ПАСПОРТ ДОСТУПНОСТИ

объект: Федеральное государственное бюджетное образовательное учреждение высшего образования «Тульский государственный университет», ФГБОУ ВО «ТулГУ» (спорткорпус)

АКТ ОБСЛЕДОВАНИЯ
объекта социальной инфраструктуры
К ПАСПОРТУ ДОСТУПНОСТИ ОСИ № 10

Приложение №1
к Акту обследования ОСИ
к паспорту доступности ОСИ № 10
от «16» февраля 2023 г.

12.

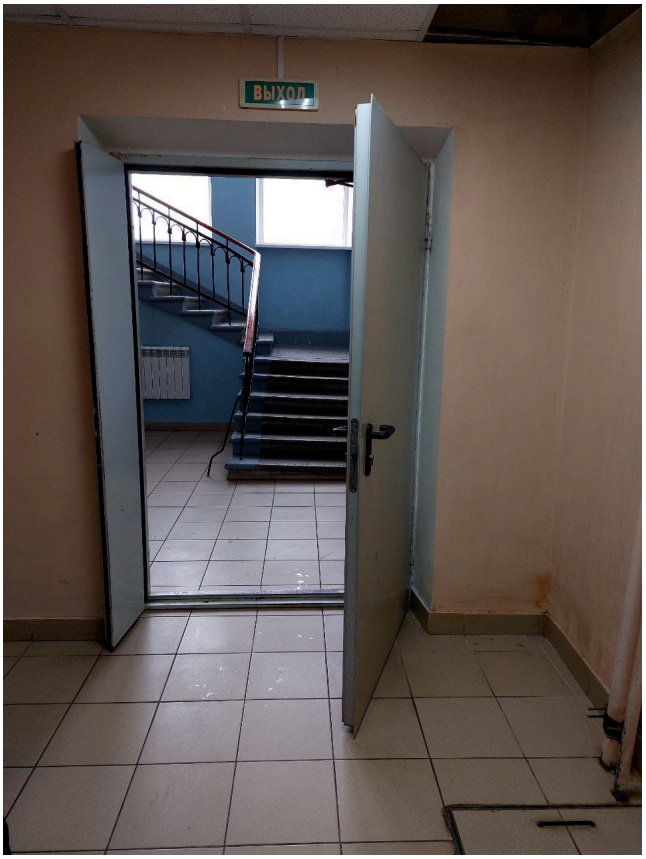
3.5	Дверь	есть		13, 23	Отсутствуют информирую щие тактильные таблички с названием конечной цели движения	К,О,С, Г,У	Установить информирующие тактильные таблички рядом с дверью со стороны дверной ручки на высоте 1,4-1,6м, выполненные рельефно-точечным и рельефно-графическим способом п.6.5.9. СП 59.13330.2020)	Текущий ремонт
				14	Высота дверных порогов более 0,014 м	К, О, С	Установить перекатные пандусы на ширину дверного проема в местах перепада высот (при капитальном ремонте высота порога	Текущий ремонт

26.

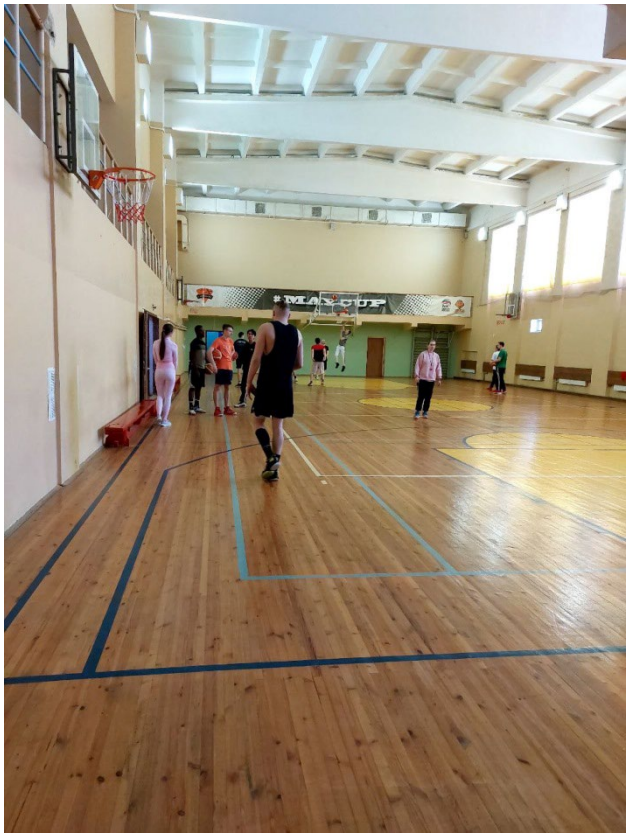
4.2	Зальная форма обслуживания	есть		20, 25	Отсутствуют информирующие тактильные таблички с названием помещений	К, О, С, Г, У	Установить информирующие тактильные таблички рядом с дверью со стороны дверной ручки на высоте 1,4-1,6м, выполненные рельефно-точечным и рельефно-графическим способом с названием	Текущий ремонт

помещений продублированную шрифтом Брайля (п.6.5.9. СП 59.13330.2020)	
				21, 26	Ширина дверного проема менее 0,9 м.	К,О,С	Установить двери с шириной рабочей створки не менее 0,9 м. До капитального ремонта допустимая ширина дверных проемов 0.8м в свету. Также до ремонта обе створки двери должны находится в открытом состоянии (п. 6.1.5 СП 59.13330.2020)	Капитальный ремонт
				24, 27	Отсутствуют зоны безопасности	С, О, У	Предусмотреть в залах зоны безопасности размером 1,5*1,5 м (п. 4.5 СП 31-112-2004). Рекомендуется вдоль стен зала, на свободных от оборудования участках, установить поручни для удобства передвижения инвалидов, использующих вспомогательные средства для ходьбы	Текущий ремонт
				22, 24, 27	Отсутствует специальное напольное покрытие	К, О	В качестве напольного покрытия в залах для спортивных игр инвалидов на креслах-колясках следует использовать спортивный паркет или амортизирующие синтетические материалы. (п. 8.5.16. СП 59 13330.2020)	Текущий ремонт

30.

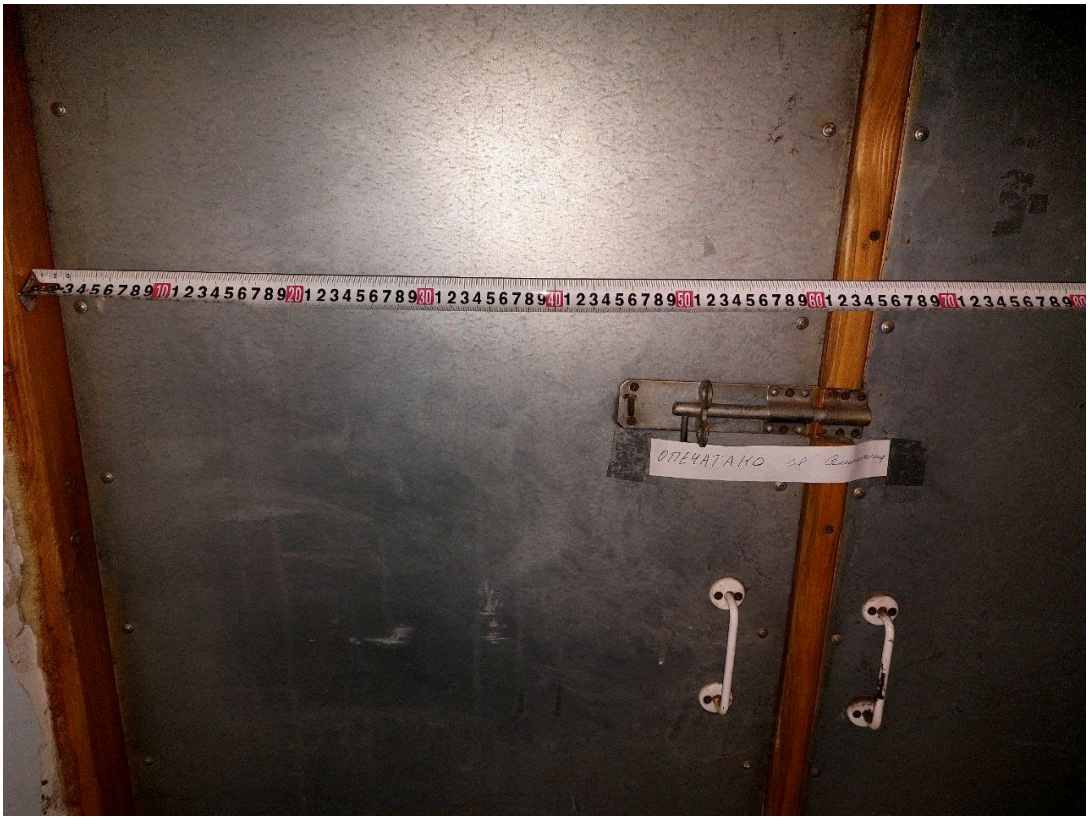
дверного проема не должна превышать 0,014 м одного элемента) (СП 59.13330.2020 п. 6.2.4)	
3.6	Пути эвакуации (в т.ч. зоны безопасности)	есть		28, 31, 32, 34, 35	Отсутствуют указатели направления движения для инвалидов на путях эвакуации, выполненных на светонакопительных информационных табличках	К, О, С, Г, У	Предусмотреть указатели направления движения на путях эвакуации, выполненные на светонакопительных информационных табличках (планы эвакуации, направление движения при эвакуации). К доступному выходу /входу	Текущий ремонт
					Отсутствуют светозвуковые оповещатели для управления эвакуацией людей при пожаре	К, О, С, Г, У	Установить светозвуковые оповещатели на этажах и путях движения, а также в местах, где инвалид может оказаться один (универсальный санузел, лифт), а также в лифтовых холлах и в противопожарных зонах установить оборудование с системой двухсторонней связи. Обозначить общего сбора для МГН знаком Е 21 «Пункт (место) сбора» (СП 59.13330.2020 п. 6.5).	Текущий ремонт

38.

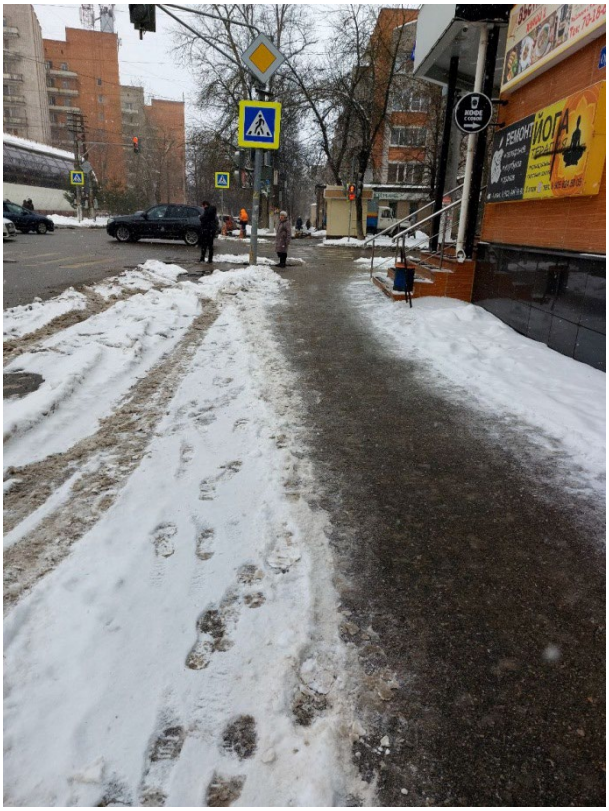
№ п/п	Основные структурно-функциональные зоны	Состояние доступности, в том числе для основных категорий инвалидов**	Приложение	
			№ на плане	№ фото
1	Территория, прилегающая к зданию (участок)	ДП-В		1
2	Вход (входы) в здание	ДЧ-И (О, Г, У)		2-6
3	Путь (пути) движения внутри здания (в т.ч. пути эвакуации)	ДЧ-И (О, Г, У)		7,9,13,14,23, 28-35
4	Зона целевого назначения здания (целевого посещения объекта)	ДЧ-И (О, Г, У)		10,11,12,21, 22, 24-27
5	Санитарно-гигиенические помещения	ДЧ-И (О, Г, У)		15-19
6	Система информации и связи (на всех зонах)	ДП-И (К,О, У)		-
7	Пути движения к объекту (от остановки транспорта)	ДП – В		1, 36-39
